SERVICE INFO – INA 0105

Komplet za popravilo 530 0550 10 za drugo generacijo dizelskih motorjev z vbrizgavanjem goriva s skupnim vodom vozil skupine VAG

Slika 2: Preusmerjevalni valj 532 0623 10 (na levi)/preusmerjevalni valj 532 0349 10 (na desni)

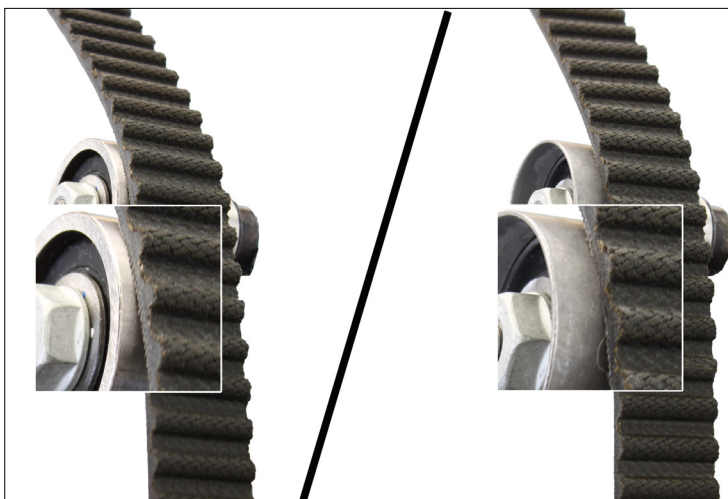
Vsi navedeni KOMPLETI in GARNITURE imajo priložen izboljšan preusmerjevalni valj 532 0623 10 (slika 2, na levi). Ta valj je zdaj pri naštetih vozilih nadomestil preusmerjevalni valj 532 0349 10 (slika 2, na desni).

Optimiziran preusmerjevalni valj je v primerjavi s prejšnjim modelom za 6,6 mm ožji. Zaradi tega teče zobati jermen po preusmerjevalnem valju v osrednjem položaju, kar zagotavlja veliko bolj učinkovito porazdelitev sile po krogličnem ležaju. Z uvedbo te spremembe je preusmerjevalni valj prilagojen pogojem, v katerih deluje ta sklop za pogon in krmiljenje odmikalne gredi.
